Santiago de Cali, 18 de enero de 2024

**Ref. Concepto Propuesta construcción Box Culvert Predio
denominado Hacienda El Mara  n ofertada por Concesionaria
Rutas del Valle.**

Edgar Andr  s Castrill  n Mej  a
Arquitecto
Mcleark S.A.S

Figura 5 División de predio con el proyecto

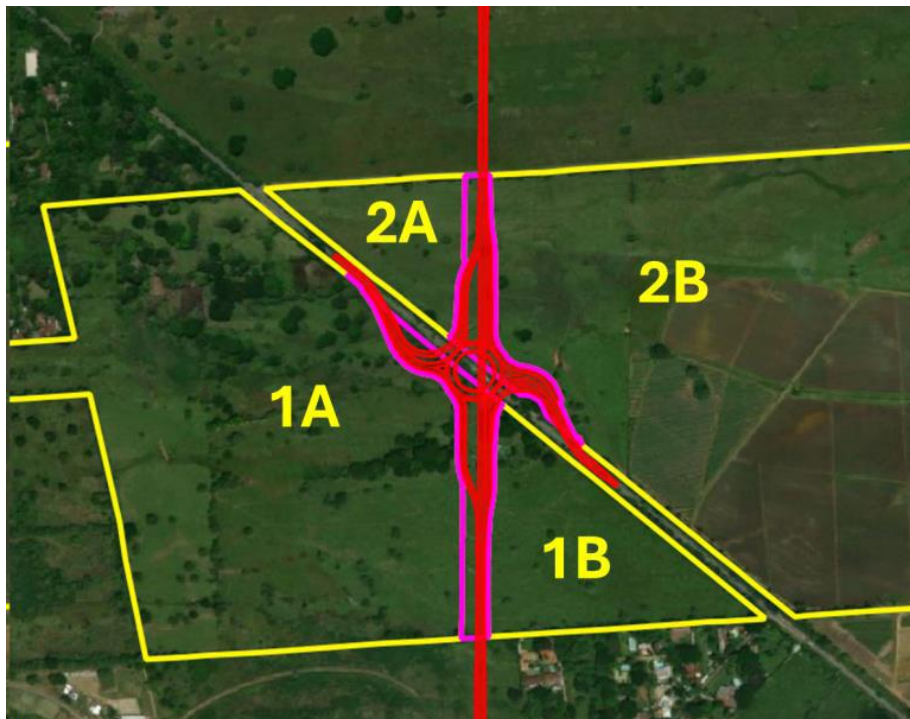
Es muy importante detenernos un momento en esta imagen ya que aquí podemos ver claramente como el predio que teníamos dividido en 2 partes por la Vía Cali-Puerto Tejada; con el desarrollo de la Av. Bicentenario nos queda fraccionado en 4 partes, lo que nos lleva a analizar que no solo es el cambiar la ubicación del Box Culvert; sino también como se resuelve la conectividad entre los 4 predios.

En términos generales la propuesta de accesibilidad a los predios queda resuelta a nivel de la vía; es decir que podríamos acceder a cada uno de los predios pero de manera individual como lo plantean ellos; pero no tendríamos conexión alguna entre los 4 predios, significando que cada uno de los lotes actuaría de manera independiente ya que no quedarían conectados entre ellos.

Figura 7 Localización de accesos existentes y nuevos en el predio

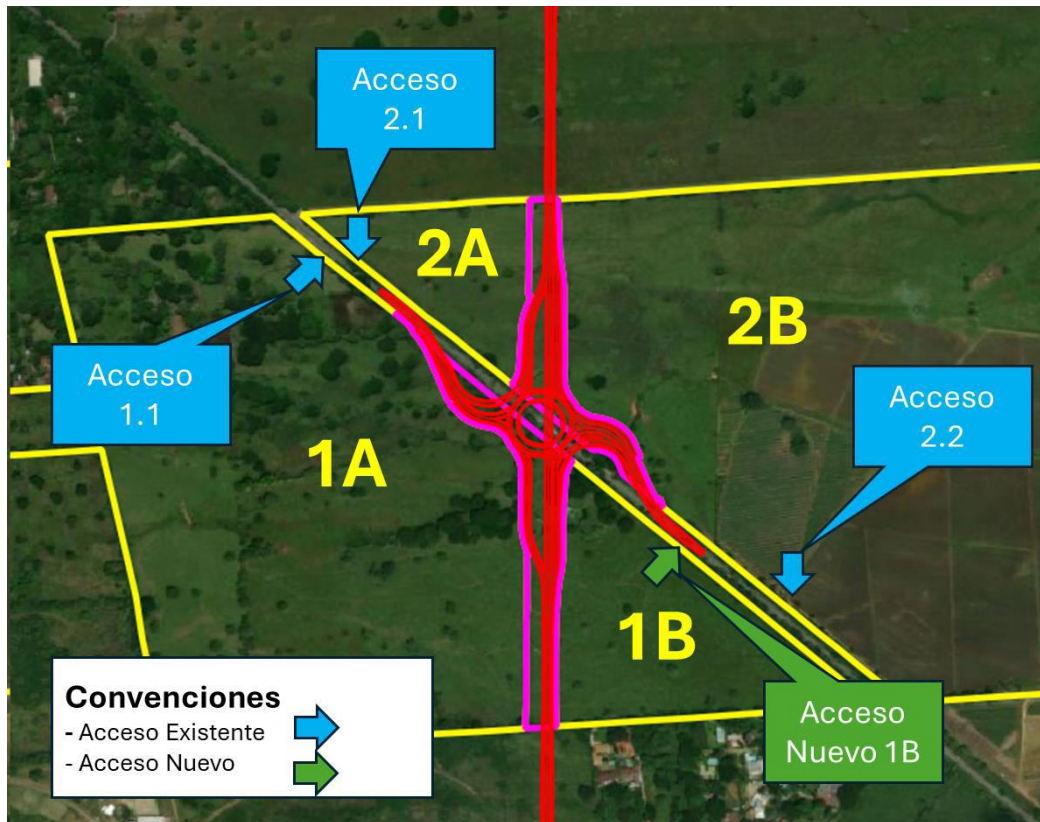
En la siguiente figura observamos como seria la propuesta de los accesos a los predios de manera individual y desde el nivel de la vía. En este punto creo que puede manejarse de acuerdo a las especificaciones planteados por ellos, ya que las entradas se pueden adecuar como lo existen hoy.

Figura 9 Localización Box Culvert Existente y Propuesto

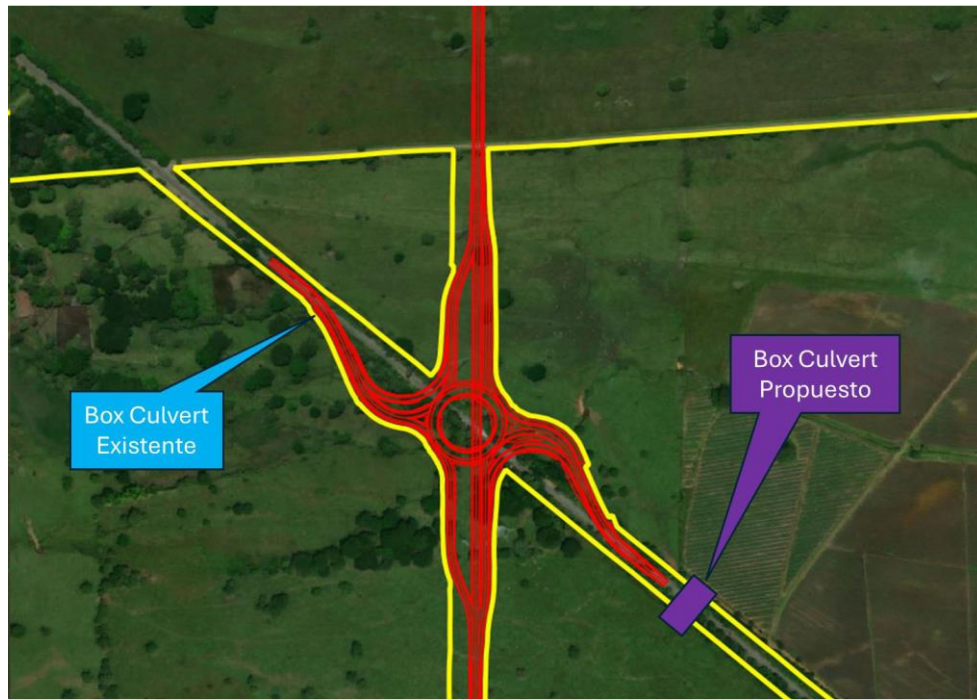
Sin embargo, cuando vemos el planteamiento de la ubicación propuesta para el Box Coulvert, encontramos que los predios no quedarían conectados en su totalidad como hoy lo están; y que por el contrario solo 2 quedarían con dicha continuidad que serían los lotes denominados como 1B y 2B.

Finalmente, cuando se ejecute la construcción de la Av. Bicentenario el lote de terreno quedara subdividido en 4 predios, de los cuales solo 2 quedaran conectados mediante el Box Culvert propuesto de acuerdo a la comunicación presentada por la Concesionaria.
